**Всемирный форум для согласования
правил в области транспортных средств**

Рабочая группа по пассивной безопасности

Правила № 127 (безопасность пешеходов)**Предложение по поправкам серии 02
к Правилам № 127 (безопасность пешеходов)****Представлено экспертом от Европейской комиссии в качестве
председателя Целевой группы по зоне испытания бампера
(ЦГ-ЗИБ) в рамках Неофициальной рабочей группы
по Глобальным техническим правилам № 9 (этап 2)***

"Рис. 5А

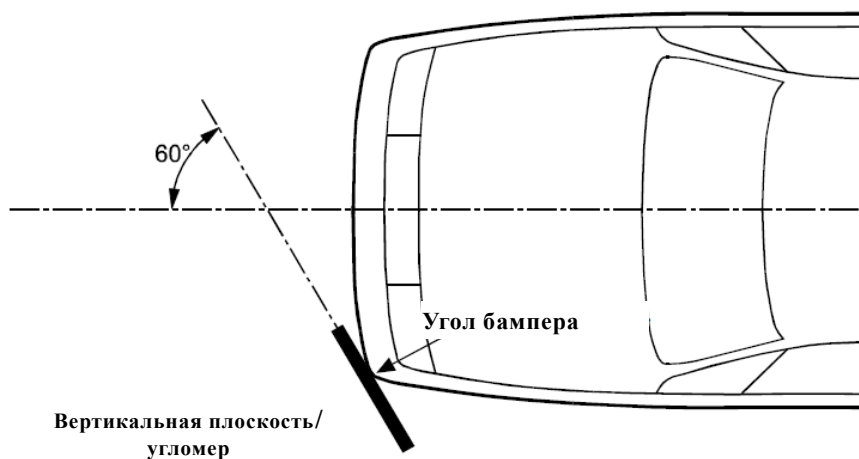
Рис. 5 изменить следующим образом:

Пример угла бампера (см. пункт 2.17; следует иметь в виду, что угломер необходимо перемещать в вертикальном и горизонтальном направлениях таким образом, чтобы он коснулся внешнего контура/передней облицовки транспортного средства)

"2.17 "угол бампера" означает положение в поперечной плоскости точки контакта транспортного средства с вертикальной плоскостью, которая образует угол 60° с вертикальной продольной плоскостью автомобиля и касается внешней поверхности бампера (см. рис. 5) угломером, в соответствии с определением на рис. 5B.

Для определения угла бампера передняя сторона угломера перемещается параллельно вертикальной плоскости, образующей угол 60° с вертикальной продольной средней плоскостью транспортного средства (см. рис. 5A и 5C), таким образом, чтобы центральная точка угломера располагалась на высоте:

Рис. 5В
Угломер

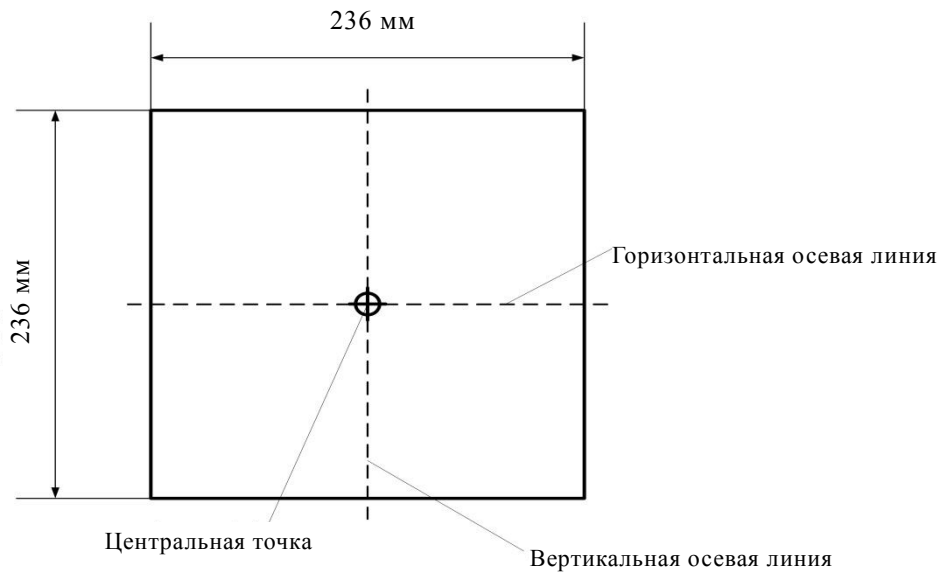
Передняя поверхность угломера должна быть плоской.

Центральной точкой является точка пересечения вертикальной и горизонтальной осевых линий на передней поверхности.

Рис. 5С
Определение угла бампера с помощью угломера (место выбрано произвольно)

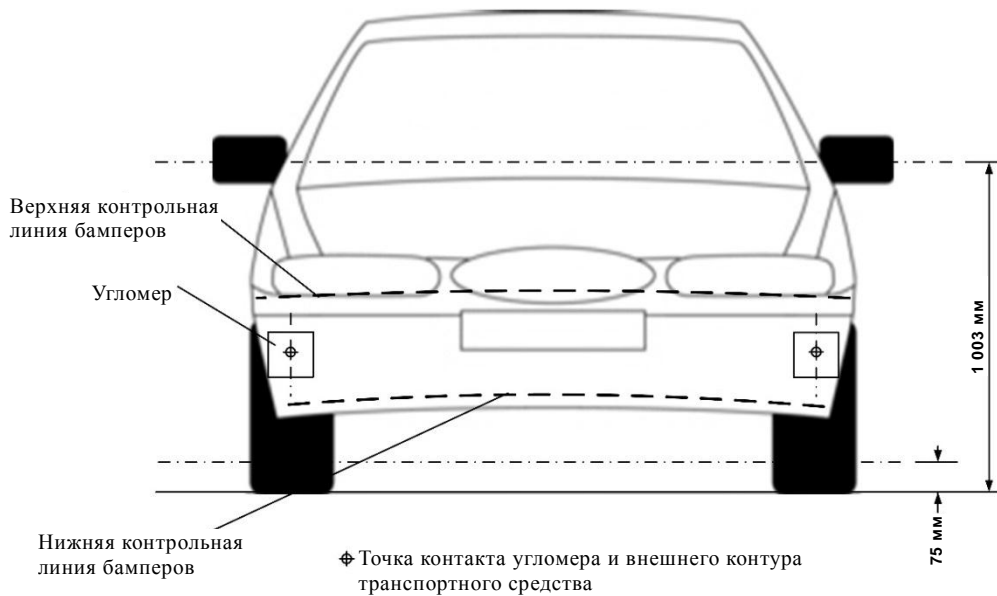
Для определения угла бампера угломер перемещается вдоль своей центральной оси до контакта с внешним контуром/передней облицовкой транспортного средства. Горизонтальная центральная линия угломера должна оставаться параллельной плоскости грунта.

Углы бампера с обеих сторон определяются впоследствии в качестве крайних точек контакта угломера с внешним контуром/передней облицовкой транспортного средства, установленных в соответствии с данной процедурой. Любые точки контакта с верхним или нижним краем угломера в расчет не принимают. Зеркала заднего и бокового обзора и шины в расчет не принимают".

Рис. 5D

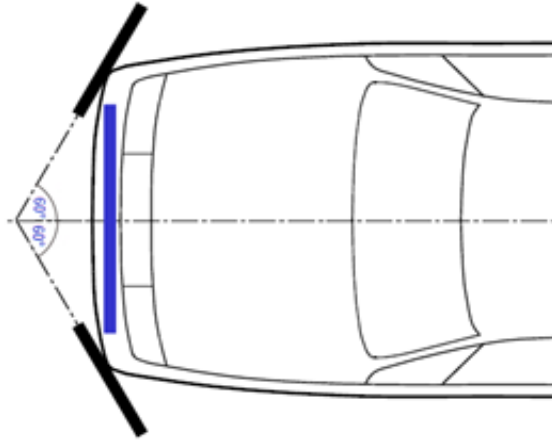
Определение зоны испытания бампера (следует иметь в виду, что угломер необходимо перемещать в вертикальном и горизонтальном направлениях таким образом, чтобы он коснулся внешнего контура/передней облицовки транспортного средства)

"2.14 "зона испытания бампера" означает фронтальную поверхность бампера, ограниченную двумя продольными вертикальными плоскостями, проходящими через точки, находящиеся на расстоянии 66 мм вглубь от определенных углов бампера либо переднюю облицовку транспортного средства между левым и правым углами бампера, в соответствии с определением, содержащимся в пункте 2.17, минус зоны, покрытые расстоянием длиной 42 мм внутрь от каждого угла бампера, причем это расстояние должно измеряться от внешней точки с помощью рулетки, туго натянутой вдоль внешнего контура поверхности транспортного средства, либо самые дальние выступающие концы бамперной балки в соответствии с определением, содержащимся в пункте 2.12 (см. рис. 5D), в зависимости от того, какая зона шире. Это расстояние определяется с помощью гибкой ленты, удерживаемой в натяжку вдоль внешнего контура поверхности транспортного средства".

Схема знака официального утверждения

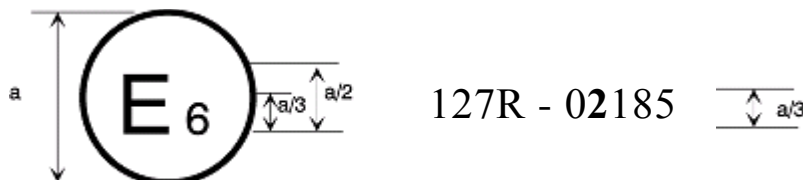
Приложение 2 изменить следующим образом:

Приведенный выше знак официального утверждения, проставленный на транспортном средстве, указывает, что данный тип транспортного средства был официально утвержден – в отношении его характеристик, влияющих на безопасность пешеходов, – в Бельгии (E6) на основании Правил № 127... с поправками серии 02".
